NP.26.2.51.24.BM

Dotyczy: postępowania nr: NP.26.2.51.24.BM, którego przedmiotem wyłonienie Wykonawcy robót budowlanych wraz z nasadzeniami zieleni związanych z wykonaniem zadania pn.: „Budowa parku przy zbiegu ulic Składowej i Łokietka”, dla Zarządu Zieleni Miejskiej w Krakowie.

PYTANIA I ODPOWIEDZI, WYJAŚNIENIA DO TREŚCI SWZ

PROJEKT:	Waga z 2- lub 4-siedzonymi	MIS:	A4; 1:100	BLATT:	1/1
ADRESSAT:		DATUM:			
SB:	V.Liehr				
ARTIKEL NR:	1.1.2 - 1.2.2				
PROJEKT NR:	Montaż

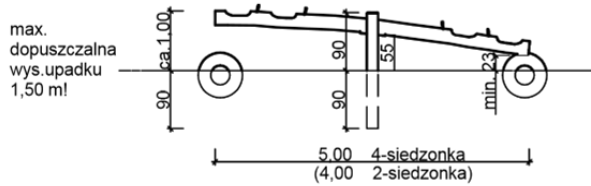
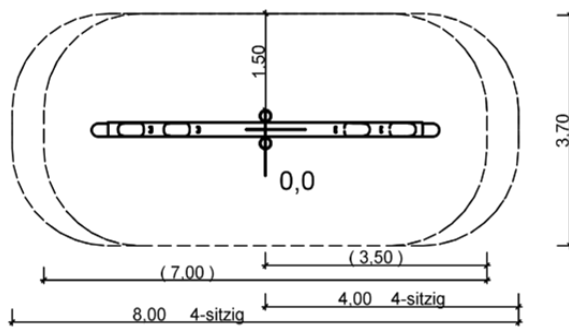
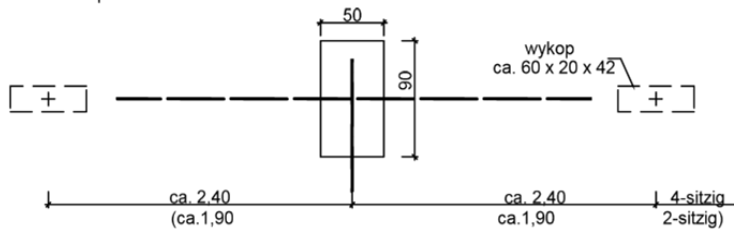
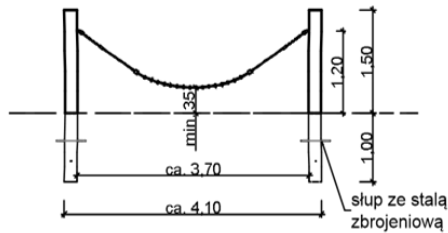
Zwracam się z prośbą do Zamawiającego o akceptację elementów placu zabaw (hamak, huśtawka równoważna, ścieżka sprawnościowa) zgodnych z załączoną dokumentacją. Zamawiający opublikował na stronie postępowania karty techniczne konkretnego producenta ale w w.w elementach zostały zmienione parametry

produktów producenta tj. wymiary, materiał, w związku z powyższym proszę o akceptację przedstawionych produktów.

Zamawiający informuje, iż udzieli odpowiedzi w późniejszym terminie.
